ZR-049/D/RZ/2025

Wyjaśnienia treści specyfikacji istotnych warunków zamówienia (SIWZ)

z postanowieniem pkt 7.1.5 Specyfikacji Istotnych Warunków Zamówienia (dalej „SIWZ”), dot. zamówienia pn. „**Dostawa i montaż systemu monitoringu spalin na instalacji ITPO**”, przekazuje wyjaśnienia do niżej wymienionych pytań, złożonych przez Wykonawcę:

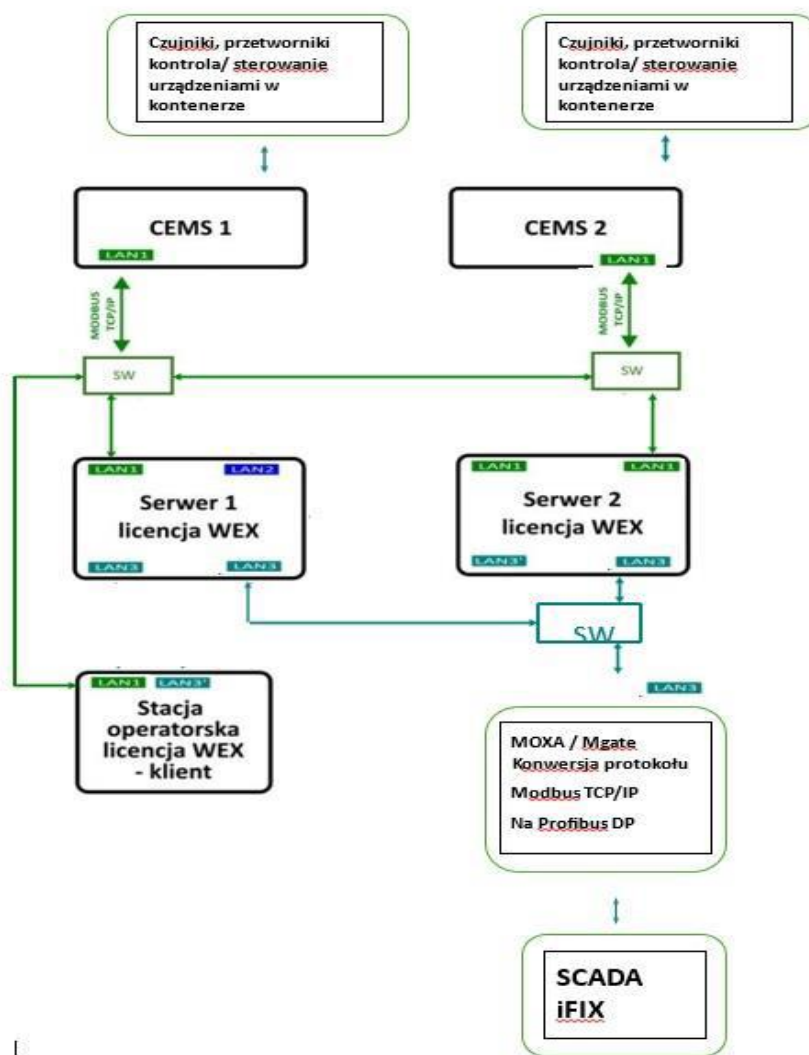
a) Pytanie: Czy Zamawiający wyraża zgodę na montaż jednostek kompresora dla istniejącej oraz zapasowej klimatyzacji na ścianie (zdjęcie poniżej) zamiast na dachu kontenera pomiarowego ?

Odpowiedź: Zamawiający wyraża zgodę na montaż jednostek kompresora dla istniejącej oraz zapasowej klimatyzacji na ścianie zamiast na dachu kontenera pomiarowego. Patrz modyfikacja treści SIWZ, pkt 3 i 4.

„6.Montaż nowej jednostki klimatyzacyjnej w kontenerze pomiarowym celem uzyskania wymaganych temp. w pomieszczeniu kontenera oraz w przypadku konieczności relokacja istniejącej jednostki wewnętrznej celem uzyskania powierzchni do montażu nowych urządzeń pomiarowych. Jednostki klimatyzacyjnej zewnętrzne montaż na **ścianie za kontenerem** (stara jednostka do przeniesienia).”
